Mission régionale d'autorité environnementale
Grand Est

**Avis délibéré sur le projet de contournement routier de Rothau
à Rothau et La Broque (67)
porté par la Collectivité européenne d'Alsace**

n°MRAe 2023APGE97

Figure 6: Compensations zones humides

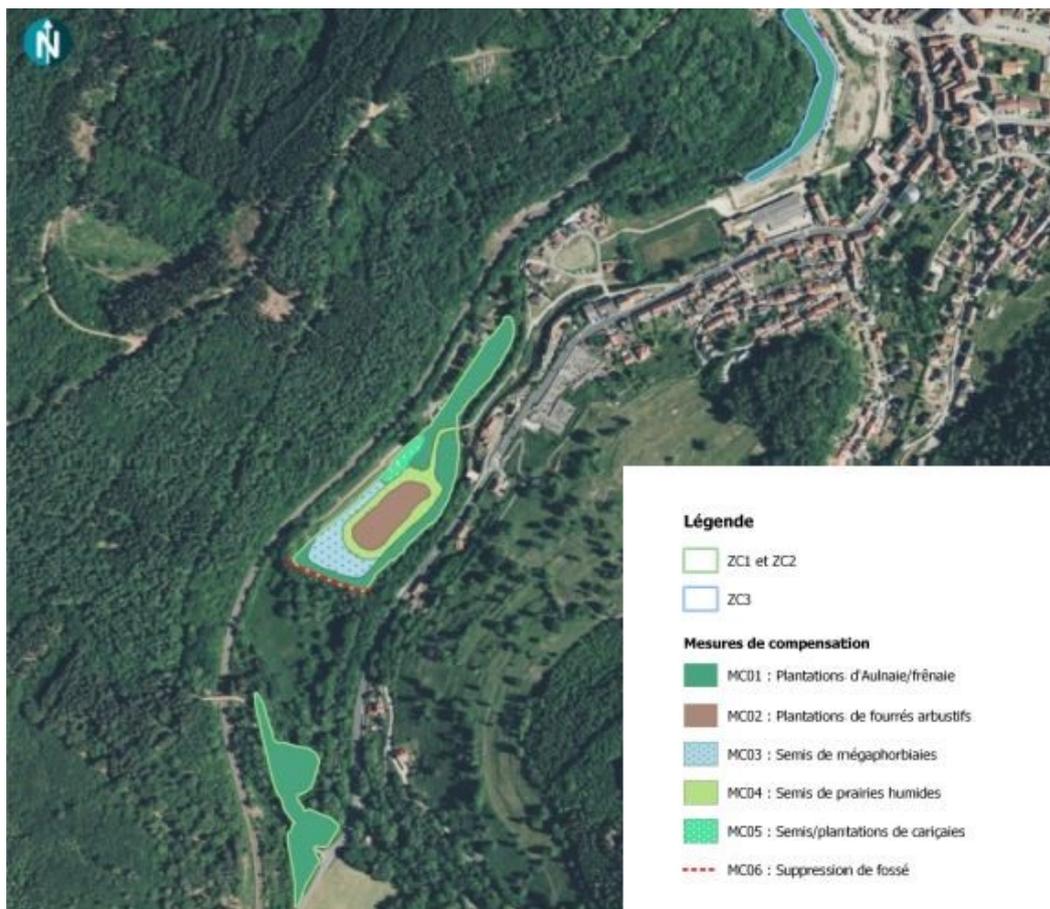
Le projet va dégrader 1,37 ha de zones humides. 3 sites de compensation sont prévus, pour une surface totale de 3,42 ha, dont 0,99 ha de surfaces actuellement artificialisées (camping, terrain de sport). Les mesures de compensation consistent en des plantations ou des semis pour recréer ou améliorer des milieux humides.

Le dossier ne permet pas de conclure à ce stade que les mesures proposées sont suffisantes.

L'Ae recommande au pétitionnaire de préciser les mesures « Éviter, Réduire, Compenser » (ERC) prévues pour la biodiversité et les milieux naturels dans l'étude d'impact et de démontrer que celles-ci sont suffisantes.

Figure 8: Niveaux de bruit en 2043 avec projet

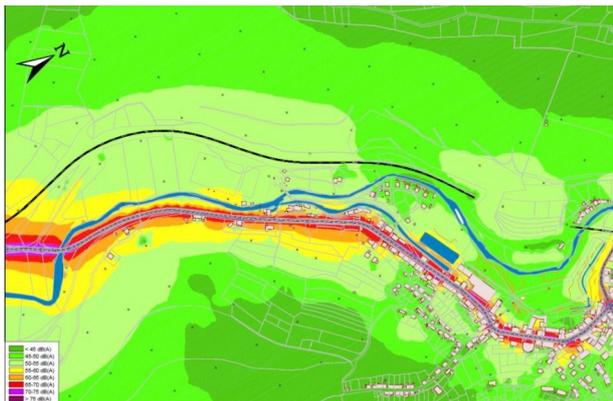
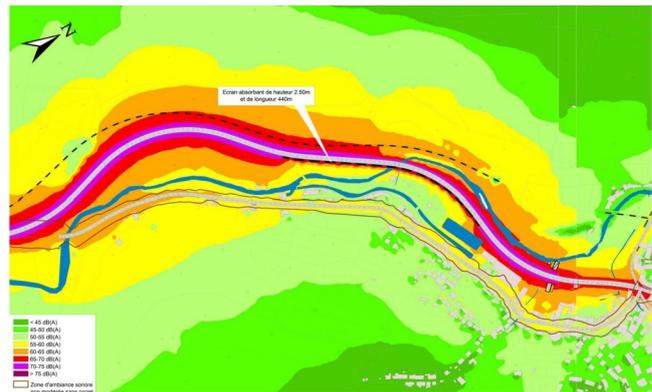
Concernant le bruit, le bureau d'étude n'a réalisé des modélisations acoustiques que sur la période diurne, considérant que l'indicateur de jour Laeq (6h-22h) était le plus représentatif de la gêne sonore. Une modélisation sur la période nocturne serait néanmoins souhaitable pour confirmer la maîtrise des nuisances sonores sur cette période et permettre une communication

L'étude d'impact montre une très forte diminution du nombre de personnes exposées à des niveaux de bruit supérieurs à 70 dB, passant de 65 à 7 personnes, et à des niveaux de bruit compris entre 65 et 70 dB, passant de 153 à 12 personnes.

L'Ae recommande au pétitionnaire d'évaluer les impacts du projet sur le bruit en période nocturne.

Figure 9: Zones de compensation hydraulique

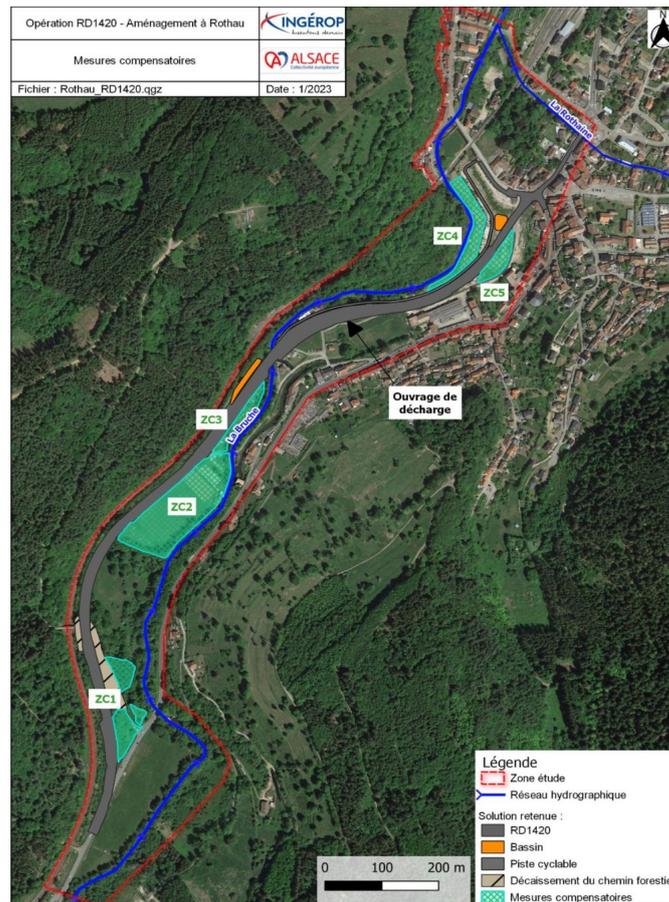
5 zones de compensation sont envisagées (voir figure 9 ci-après). Les zones de compensation seraient inondées dès la crue annuelle.

Le projet provoque des hausses importantes de la hauteur de la ligne d'eau en période de crue, pouvant atteindre voire dépasser 1 m. D'après l'étude d'impact, le projet n'a pas d'impact sur le risque d'inondation en amont ou en aval du périmètre du projet.

L'étude d'impact est peu précise concernant les conséquences de cette augmentation de la hauteur des crues sur la sécurité des biens et des personnes, notamment au regard des usages futurs des terrains concernés.

L'Ae recommande au pétitionnaire d'évaluer les conséquences de l'augmentation de la hauteur des crues sur la sécurité des biens et des personnes.

L'Ae recommande au pétitionnaire d'évaluer les impacts sur la qualité des eaux superficielles et souterraines des mesures de compensation hydraulique situées sur des terrains pollués, et en cas de risque de pollution des eaux de rechercher des solutions alternatives pour la compensation hydraulique.
